**OFICIO N° 0645-2021-ANA-DCERH**

Asunto : Información Complementaria al Plan de Rehabilitación del Sitio Impactado S0107 por Actividades de Hidrocarburos de la Cuenca del Río Corrientes

## INFORME TECNICO N° 0015-2021-ANA-DCERH/WQQ

**Asunto :** Informe complementario al Plan de Rehabilitación del Sitio Impactado S0107 por Actividades de Hidrocarburos de la Cuenca del Río Corrientes, presentada por la Dirección General de Asuntos Ambientales de Hidrocarburos (DGAAH) del Ministerio de Energía y Minas (MEM)

Figura 6. Flujoograma de balance de agua

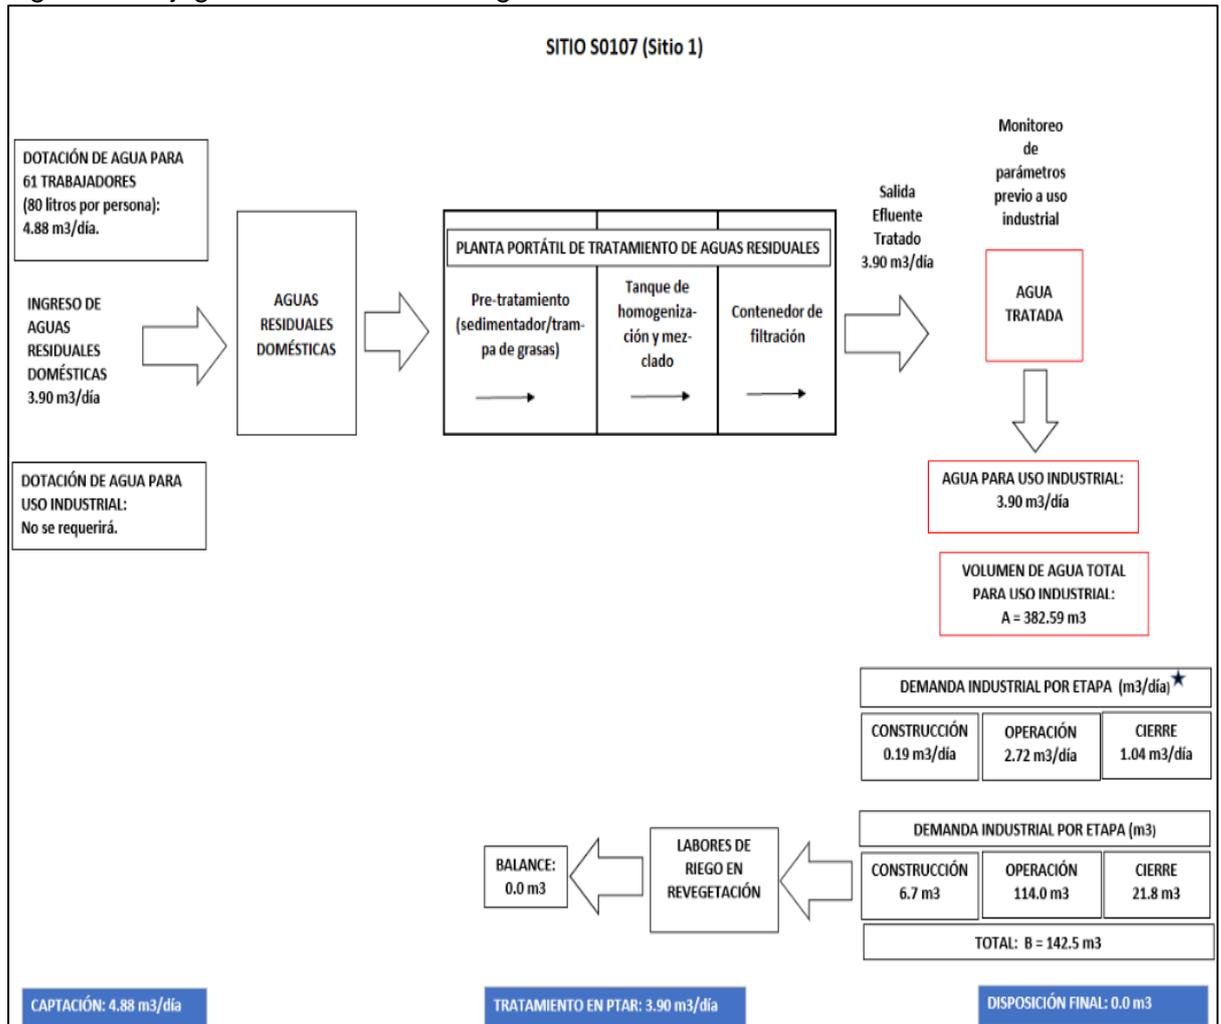
- 4.12. Observación N° 12:** El proyecto de remediación plantea la utilización de agua para el consumo del personal (alimentos y aseo) y para el desarrollo de las actividades de remediación. Al respecto, no se precisa las fuentes de agua para el suministro de las actividades (de remediación) y uso del personal. En ese sentido, el titular debe precisar las fuentes de aguas para suministro del personal del campamento y para las actividades de remediación (estabilización / solidificación), además debe describir la infraestructura hidráulica a emplearse para la captación si fuera el caso, y precisar el manejo desde la captación hasta la disposición final en un diagrama de flujos, el cual debe incluir la cuantificación.

Figura 7. Perfil litológico del sitio S0107 (Sitio 1)

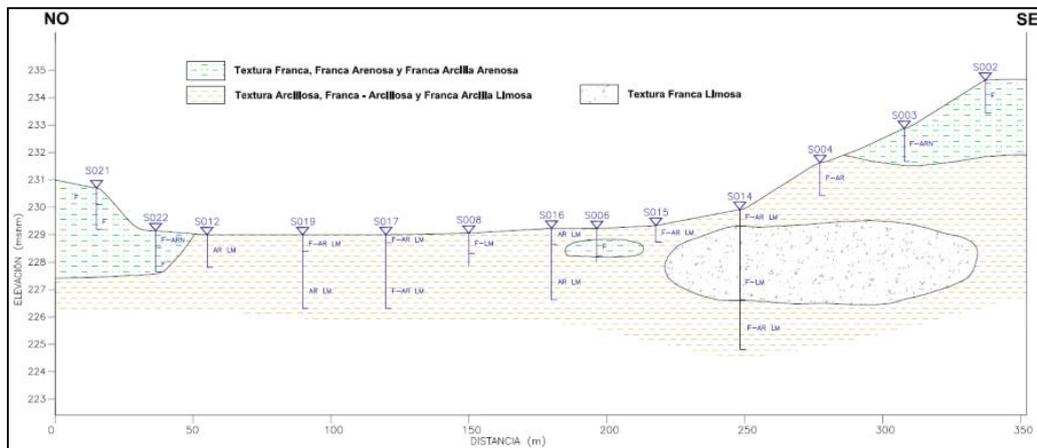
- 4.2. Observación N° 02:** En el ítem 2.2.2.1 “Caracterización hidrogeológica”, la "unidad hidrogeológica 1", menciona que esta unidad se divide en cuatro tipos de suelos: franca, franca arenosa, franca arcilla arenosa y franca limosa. Asimismo, en la "Unidad hidrogeológica 2" se menciona que esta unidad se divide en tres tipos de suelos: arcillosa, franca arcillosa y franca arcilla limosa, y que el contenido característico de este suelo es el limo sobre las arcillas. Al respecto, las características de estas unidades se presentan en la Figura 2-4, sin embargo, la Figura 2-3 indica lo contrario a lo indicado a la figura anterior. En ese sentido, el titular debe revisar lo mencionado en el ítem 2.2.2.1 “Caracterización hidrogeológica” y las figuras correspondientes y corregir donde corresponda.

El titular ha modificado el ítem 2.2.2 Hidrogeología, modificando la caracterización hidrogeológica y las figuras 2-3 y 2-4.

En la Figura 7, se muestra un perfil litológico elaborada con los sondeos manuales y con equipo, con el fin de diferenciar de mejor manera las diferentes litologías del suelo, así mismo, identificar las unidades hidrogeológicas. Este perfil fue construido en base a la clasificación textural de los resultados de laboratorio y la descripción de los sondes, sin embargo, este perfil no se encuentra en línea recta, es la unión de los sondeos (manuales y con equipos) para la construcción y representación del comportamiento lito-estratigráfica del sitio impactado.

Figura 9. Ubicación de la microcuenca S0107

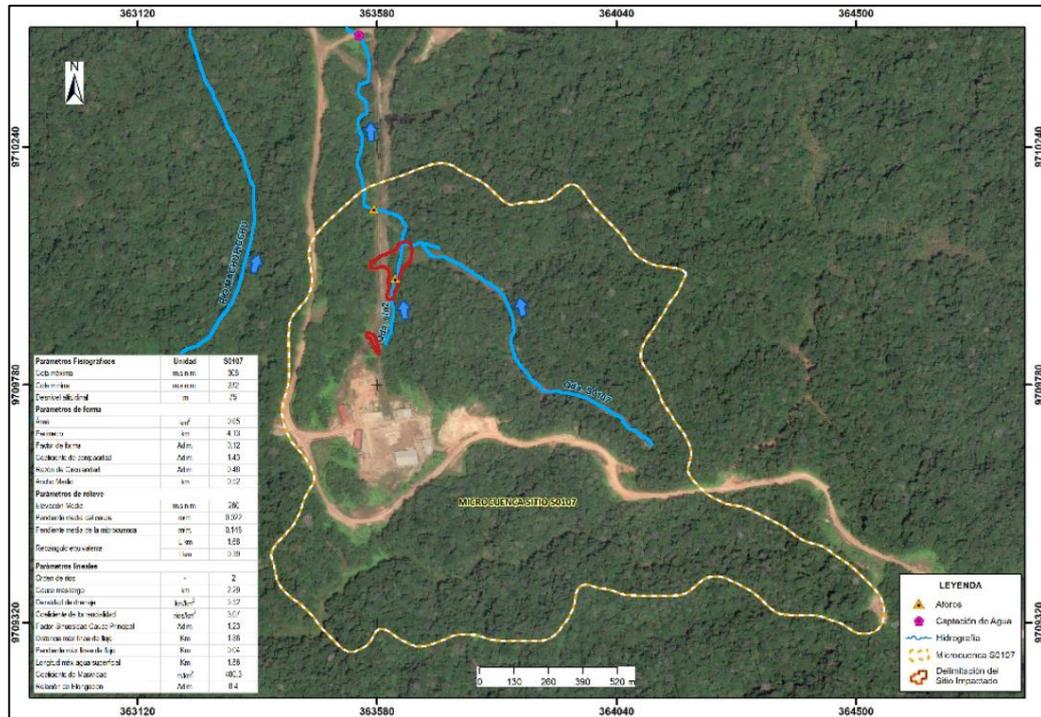
- 4.4. Observación N° 04:** El ítem 2.2.3.1 "Descripción de la cuenca del área de estudio" menciona que el área de estudio se sitúa dentro de la cuenca del río Corrientes el cual tiene sus orígenes en los andes ecuatorianos y tiene como principales afluentes a los ríos Macusari, Platanoyacu, Capirona y Copalyacu (margen derecha) y el río Pavayacu (margen izquierda). Al respecto, el titular describe las principales fuentes de agua como el río Corrientes, sin embargo, no describe los cuerpos de agua (quebradas, cochas, acuíferos, etc.) cercanos al lugar de estudio, los cuales pueden tener mayor probabilidad de contaminación. En ese sentido, el titular debe realizar el inventario de las fuentes de agua (quebradas, ríos, manantiales y/u otros) cercanos al lugar de estudio. Tomar en cuenta la Guía para realizar inventarios de fuentes naturales de agua superficial aprobada con Resolución Jefatural N° 319-2015-ANA.

Al respecto, en el mapa 6.2.5 “Mapa de cuencas, subcuencas y microcuencas del sitio S0107 (Sitio 1)”, lado oeste del sitio impacto norte, se observa una laguna, nombrada también en el cuadro 3-Ob-5 “Evidencias (focos) de contaminación dentro del sitio S0107 (Sitio 1)” como cocha, el cual no ha sido descrita en el inventario de fuentes de agua. En ese sentido, debe describir y adicionar esta cocha en la descripción de fuentes de agua. En caso modifique la información, debe actualizar los ítems relacionados incluyendo mapas, gráficos, en caso corresponda. Asimismo, de ser el caso, si las actividades previstas tuvieran intervención por proximidad o superposición en dicha fuente de agua, deberá plantear medidas de manejo ambiental específicas para minimizar su intervención y a la fuente de agua a la cual tributa.

Figura 10. Modelo conceptual – Escenario Humano

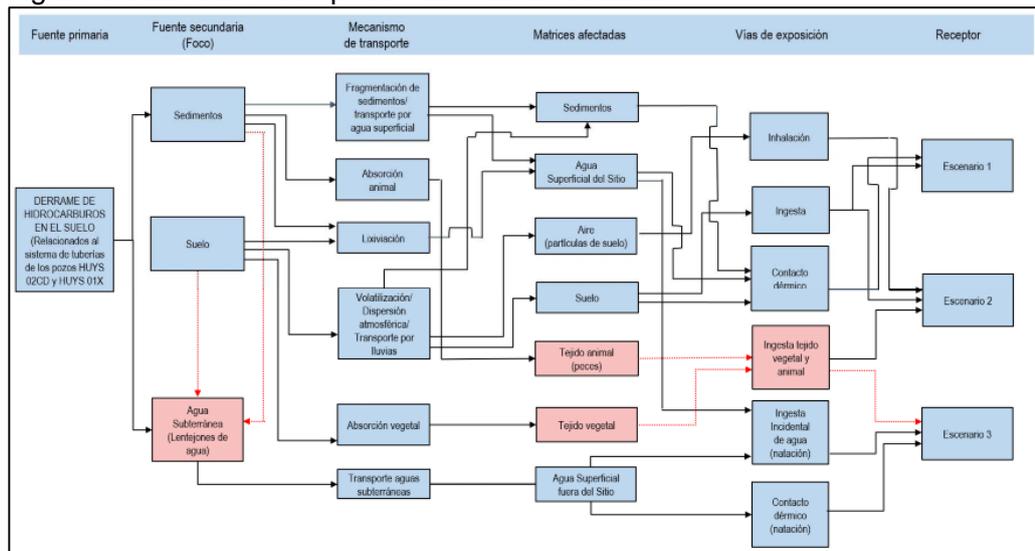
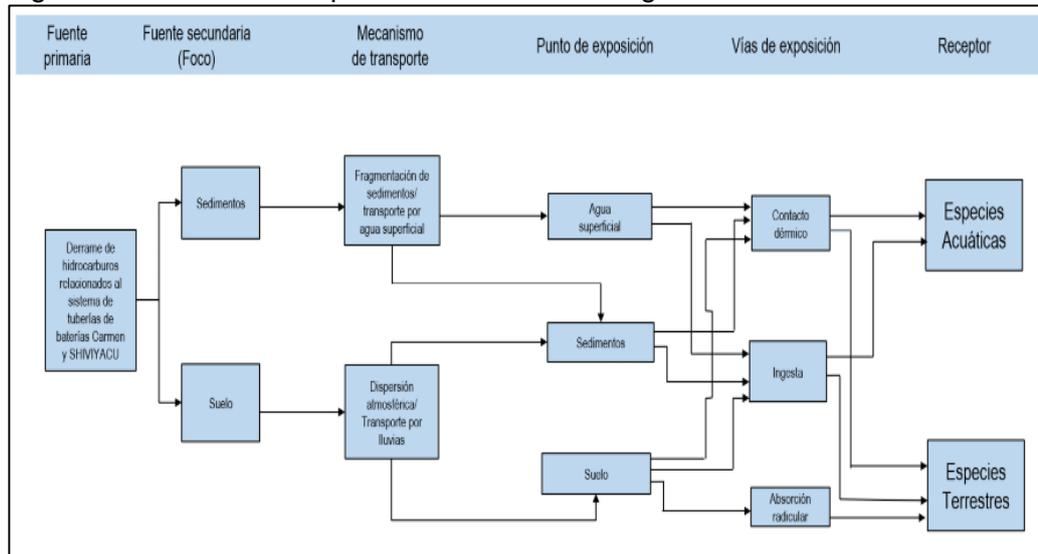
**4.8. Observación N° 08:** El punto A) "Modelo conceptual inicial del sitio" del ítem 4.2.1 "Determinación de los contaminantes de preocupación (CP)", menciona al agua superficial como fuente secundaria de contaminación. Al respecto, sabemos que la fuente (primaria o secundaria) es un área o punto de contaminación que emite contaminantes al ambiente en un sitio contaminado (Guía ERSA, Anexo A, glosario), además las aguas superficiales del área de estudio son sistemas lóticos y no contienen contaminantes (a excepción de bario que excedió ligeramente el ECA-Cat4-E2) de acuerdo a la caracterización de las aguas superficiales del área de estudio, por lo que no se podría considerar a las aguas superficiales como fuente secundaria de contaminación. En ese sentido, el titular debe aclarar el fundamento de la inclusión del agua superficial como fuente secundaria de contaminación o en su defecto corregir lo indicado.

El titular actualiza el modelo conceptual inicial donde el agua superficial no es considerada como fuente secundaria debido a su condición lótica. Corrige los cuadros del modelo conceptual (Figuras 10 y 11).

Figura 12. Distancia de sitio de tratamiento a cuerpos de agua. Sitio S0107 (Sitio 1)

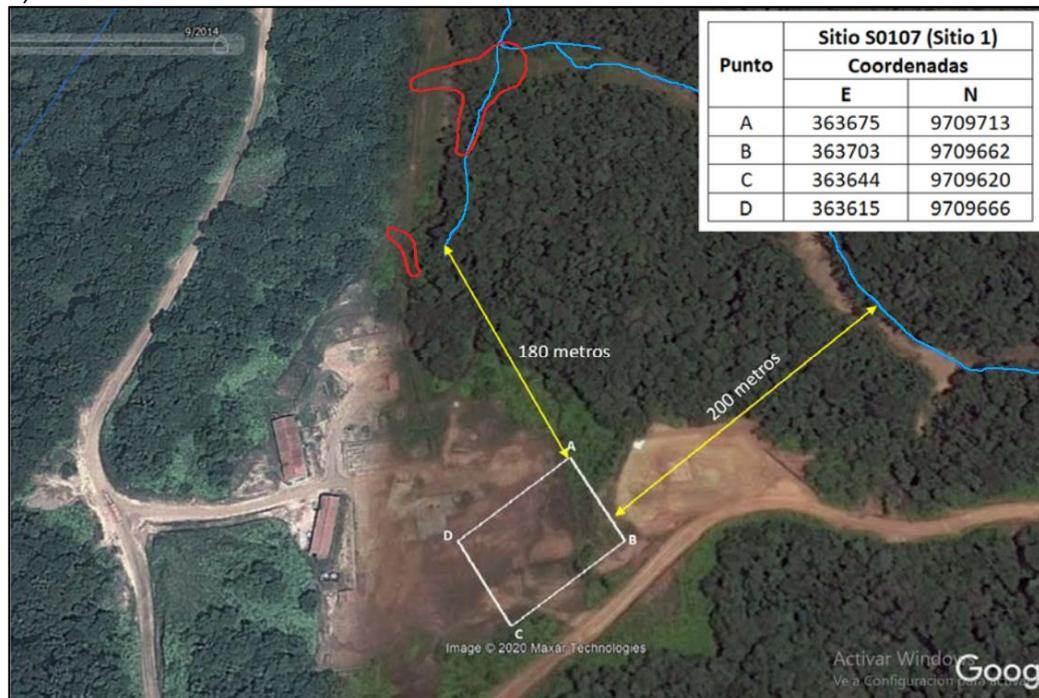
- 4.18. Observación N° 18:** el ítem 5.11.3 “Especificaciones técnicas”, señala que la ubicación de las áreas de construcción del aislamiento con geomembrana, de las áreas de adecuación y las áreas de almacenamiento temporal del material, será en el entorno de los sitios impactados, preferiblemente en un área ya intervenida. Asimismo, el punto “Ubicación de área de préstamo” del ítem 5.6.2 “Descripción de las acciones de remediación y rehabilitación que correspondan”, señala que los sitios de préstamo deben cumplir con la accesibilidad, distancia mínima de acarreo, calidad de suelo limpio y libre de vegetación y, facilidad de extracción y colocación.

El titular señala que el material de préstamo será adquirido a través de las CCNN. Sin embargo, no se tiene previsto obtener ese material de cauces de río, ya que, como premisas de los trabajos de remediación, se tienen: (i) no impactar cauces de ríos; (ii) no hacer vertidos a cuerpos de agua.

Indica, que la ubicación de las áreas de construcción y las áreas de almacenamiento temporal del material será en el entorno de los sitios impactados (Figura 12). Señala que las áreas mencionadas se encuentran alejados de la franja marginal del cuerpo de agua a una distancia no menor de 130 metros y que de acuerdo a la RJ 332-2016-ANA para tramos de río de selva con baja pendiente (< 1%) la distancia mínima es 25 metros.
